仕上-5 食堂床タイル割付図（打 v1.0）1/2 赤＝要修正 橙＝要確認 青＝対応中 緑＝参考（261104 図面間整合）

椙山女学園星が丘キャンパス大学会館食堂リニューアル工事
食堂床タイル割付図-1/2
縮尺 A1:1/50 A3:1/100 '26.10.23
清水建設株式会社名古屋支店
仕上－０８

仕上-5 食堂床タイル割付図（打 v1.0）2/2 赤＝要修正 橙＝要確認 青＝対応中 緑＝参考（261104 図面間整合）

椙山女学園星が丘キャンパス大学会館食堂リニューアル工事
食堂床タイル割付図-2/2
縮尺 A1:1/50 A3:1/100 '26.10.23
清水建設株式会社名古屋支店
仕上－０９

Ⓓ－Ⓓ 断面図 S=1／20

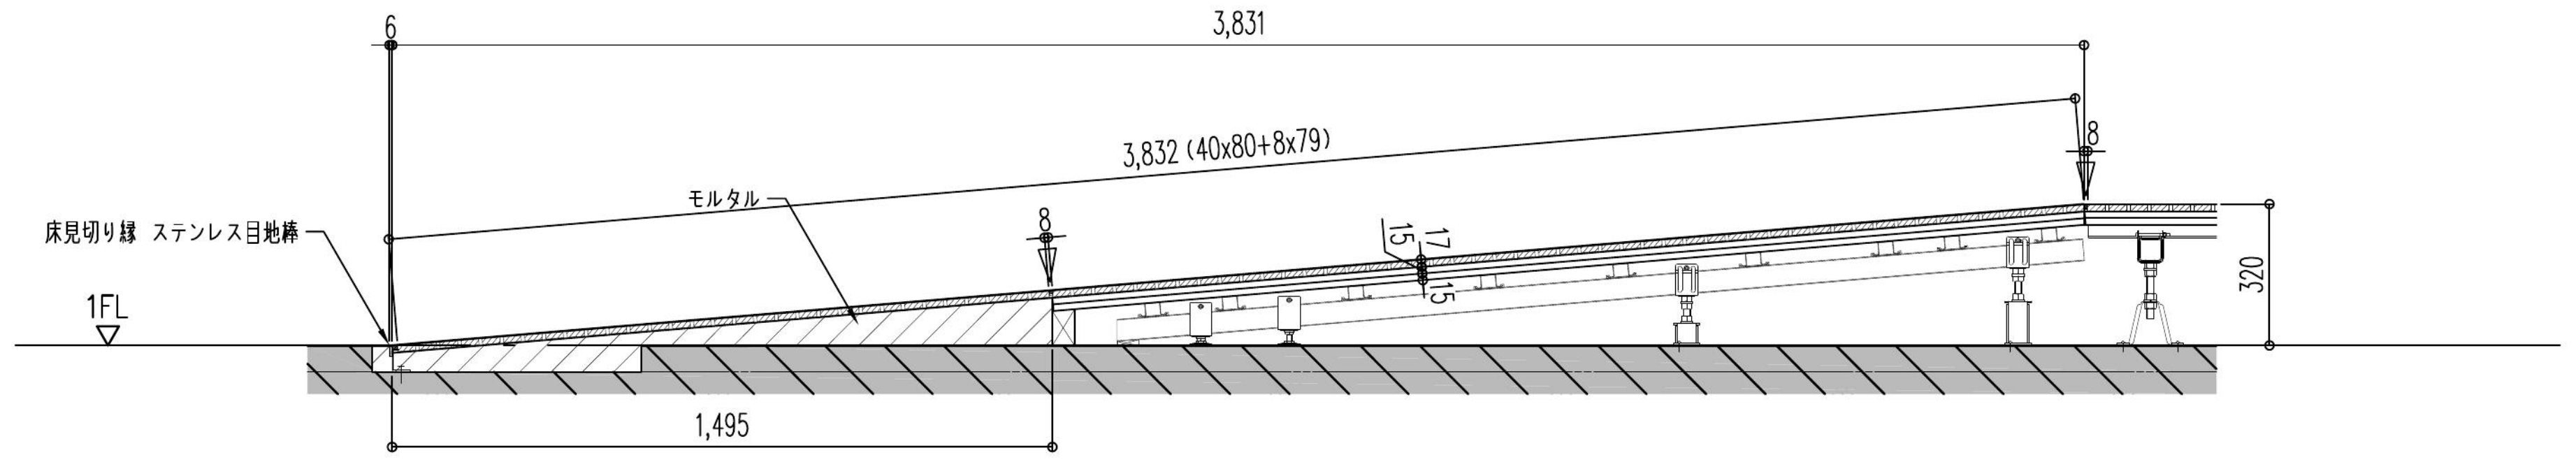
9 ［要確認］D-D 断面 水平 5,960 ↔ 仕上-1 平面 5,760［X7］
